BERGMANNSTRASSE

VORSCHLAG UND KONZEPT-VERGLEICH

in eine sogenannte „Berliner Begegnungszone Bergmannstraße“

Vorschlag-Skizzen vom Juni 2016 der gewerbetreibenden Anrainer (Ararat und Fleiner) und LK.Argus+-Skizzen vom November 2016 bzw. das Vorplanungskonzept vom Juli 2017

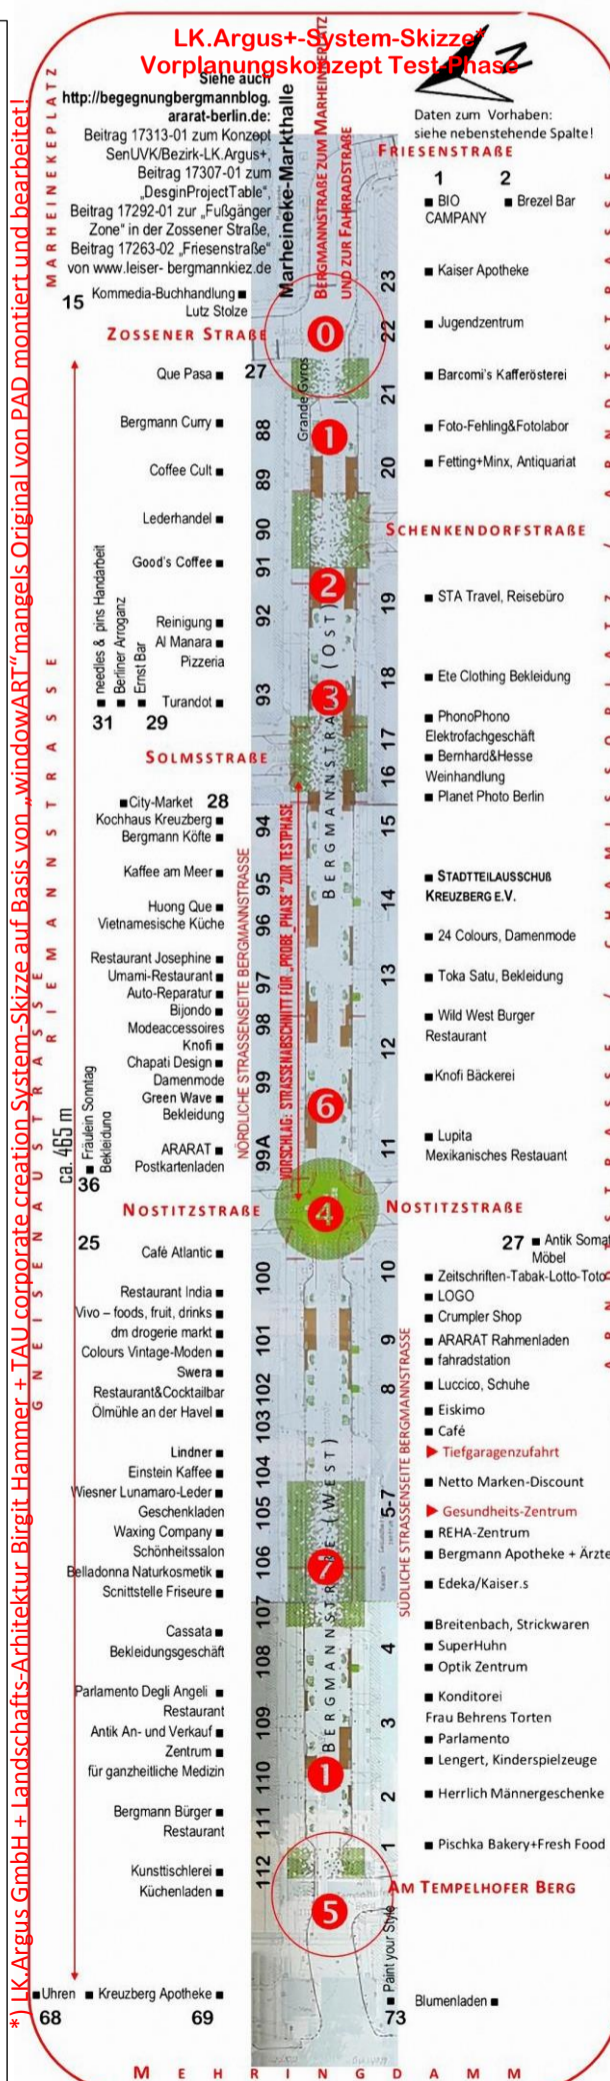
- zu 0:** Bereiche Marheineke Markthalle/Zossener Straße/Friesenstraße müssen in das Umgestaltungskonzept m.E. mit einbezogen werden!
- zu 1+6:** Durch Anordnung der beidseitigen Längsparkflächen (b = ca. 2,45 m) verbleibt bei symmetrischer Fahrbahnordnung im derzeitigen Straßenprofil eine Restfläche von weniger als 1 Meter, welche wohl in Form von Parklets geschlossen werden soll? Zu den Parklets gibt es nur Phantom-Schaubilder!

- zu 2+3:** Diese Querungsfläche sollen über Aufenthaltsflächen verlaufen, was m. E. nicht gerade sinnvoll wäre.
- zu 4:** Für die Querungsfläche im Kreuzungsbereich Nostitzstraße scheint vorgesehen zu sein, dass die Straße auch diagonal überquert werden kann. Das sollte auch für alle Querungsflächen möglich sein!

- zu 5:** Die Querungsfläche sollte den gesamten Einmündungsbereich umfassen.
- Zu 7:** Querungsfläche zum Gesundheitszentrum mit Abstellflächen für Zweiräder!? **Resumee umseitig** →
